改善箇所説明図

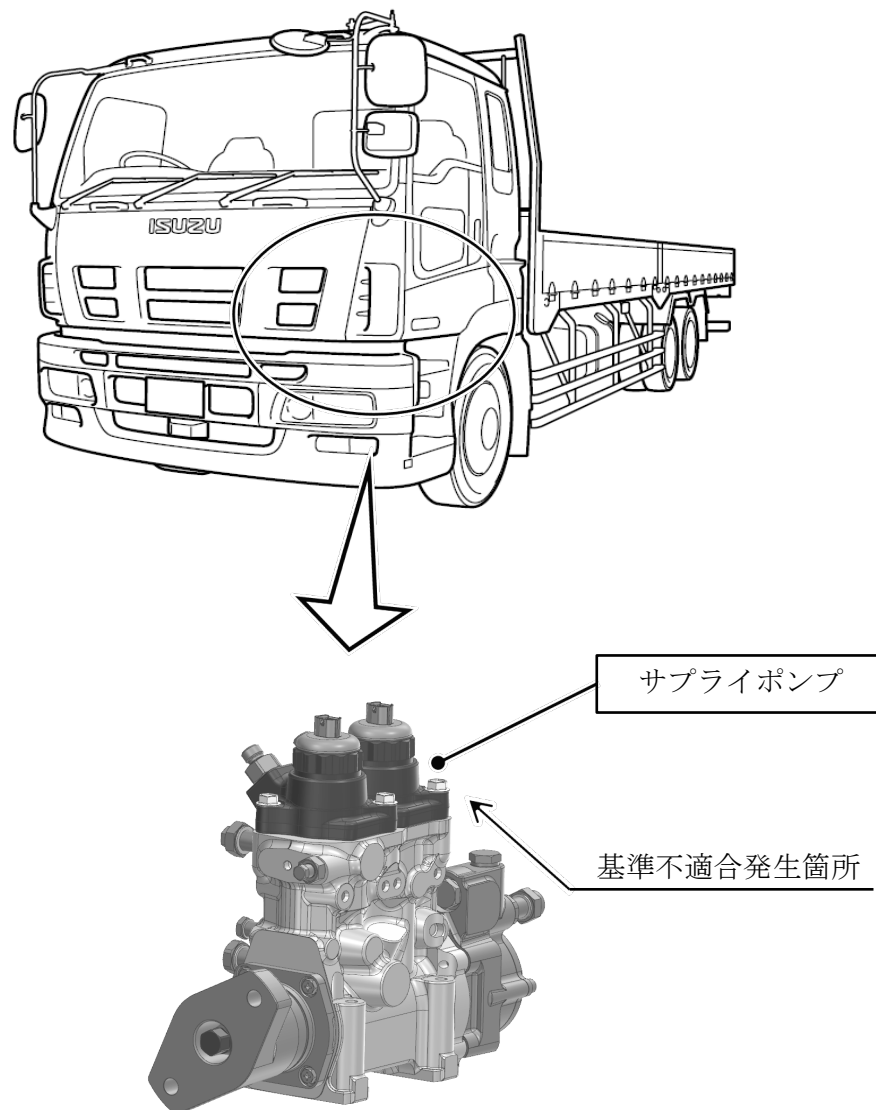
交換修理用部品のサプライポンプにおいて、表面処理工程が不適切なため、部品強度が不足しているものがある。そのため、高負荷運転の繰り返しにより亀裂が生じ、燃料漏れに至るおそれがある。

全車両、サプライポンプを良品に交換する。

識別 : 助手者席ドア開口部のドアストライカ左下に識別シール（茶色）を貼付する。
